**OBČINA RADOVLJICA
ŽUPAN**

**STALIŠČA DO PRIPOMB MED JAVNO RAZGRNITVIJO
PRVIH SPREMEMB IN DOPOLNITEV OBČINSKEGA LOKACIJSKEGA NAČRTA
ZA CENTRALNO ČISTILNO NAPRAVO (SEVERNI DEL)
(7.9.2018 do 8.10.2018, javna obravnava v Radovljici 13.9.2018)**

Predlog gradbene meje za objekte S1, S2 in U

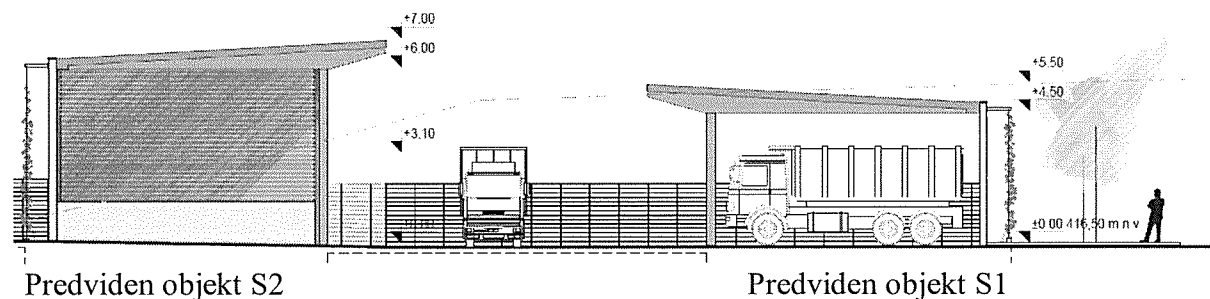
Pripomba / Stališče
1	PP	Komunala Radovljica d.o.o., Ljubljanska cesta 27, 4240 Radovljica	<p>Pri pregledu Sprememb in dopolnitev OLN za Centralno čistilno napravo (severni del) ugotavljamo naslednje neskladja z izdelano IDZ za gradnjo upravne stavbe in skladišča Komunale Radovljica in podajamo naslednje pripombe oz. predloge:</p> <p>1. Tlorisni gabariti objektov S1, S2 in U Predlagamo, da se v OLN določi omejitev tlorisnih gabaritov objektov S1, S2 in U z gradbeno mejo, z neomejeno toleranco navzdol in sicer v naslednjih gabaritih: S1 in S2: 12,5 x 85,0 m U: 12,0 x 65,0 m</p> <p>Obrazložitev: Določitev tlorisnih gabaritov objekta z gradbeno mejo bi omogočala lažjo umestitev objektov, katerih</p>

dimenzije še niso točno določene. Znotraj gradbene meje je na osnovi dopustnih toleranc možna umestitev objektov manjših dimenzij, obenem pa bi gradbena meja omogočala kasnejše dozidave in povečave objektov.

2. Višina in etažnost objektov S1 in S2

Predlagamo, da OLN dopusti višino objektov S1 in S2 do max. 8,5 m, z neomejeno toleranco višine navzdol in toleranco pri povečanju višine do 1,0 m. Dopustna etažnost objektov S1 in S2 naj bo P+1.

Z dopustnim višinskim gabaritom do 8,5 m bi bila omogočena možnost umeščanja dodatne etaže v objekta S1 in S2, v kolikor bi bilo to potrebno (P+1).

Trenutno določen višinski gabarit v OLN za objekt S2 (5,5 m) je neustrezen, saj predvidena višina objekta S2 znaša 7 m.

<p><i>Prav tako se za celotno območje OLN tolerance opredeli tako, da se omogoči fleksibilno projektiranje pri določitvi gradbenih mej, višine, gabaritov, oblikovanja, vrste objektov, velikosti parcel.</i></p> <p>Pripomba št. 2 glede višine in etažnosti objektov S1 in S2 se upošteva. <i>Obrazložitev:</i> <i>Pripomba se v celoti upošteva, ustrezno se spremeni tekstualni in grafični del prostorskega akta. V Odloku se spremeni 6. člen, točka 6.1., kjer se besedilo »Dovoljena višina objektov S1 in S2 je 5,5 m. Dovoljena etažnost objekta S1 je P, dovoljene etažnosti objekta S2 so P in P+1.« nadomesti z: »Maksimalna višina objektov S1 in S2 je največ 10 m. Dovoljene etažnosti objektov S1 in S2 (nad terenom) so P in P+1. Dovoljene so kleti in medetaže.«</i></p> <p>Pripomba št. 3 glede streh se upošteva. <i>Obrazložitev:</i> <i>Pripomba se v celoti upošteva, ustrezno se spremeni tekstualni del.</i></p> <p>Pripombi št. 4 glede pomožnih objektov in št. 5 glede združevanja sosednjih objektov se upoštevata. <i>Obrazložitev:</i> <i>Pripomba se v celoti upošteva, ustrezno se spremeni tekstualni del. V točki 6.3.7. se doda besedilo: »Dovoljena je gradnja enostavnih in nezahtevnih objektov – tudi nadstrešnic, povezovalnih objektov in hodnikov, ograj, škarp, podpornih zidov, začasnih objektov, namenjenih skladiščenju, spominskih obeležij in urbane opreme.«</i></p> <p>Pripomba št. 6 glede prometne in komunalne infrastrukture objektov se smiselno upošteva. <i>Obrazložitev:</i> <i>V Odloku, v delu ki predeljuje tolerance, se določi, da so dopustne tudi drugačne rešitve komunalnega opremljanja območja, če so rešitve primerne ter usklajene z nosilci urejanja prostora oziroma upravljalci infrastrukture.</i></p>
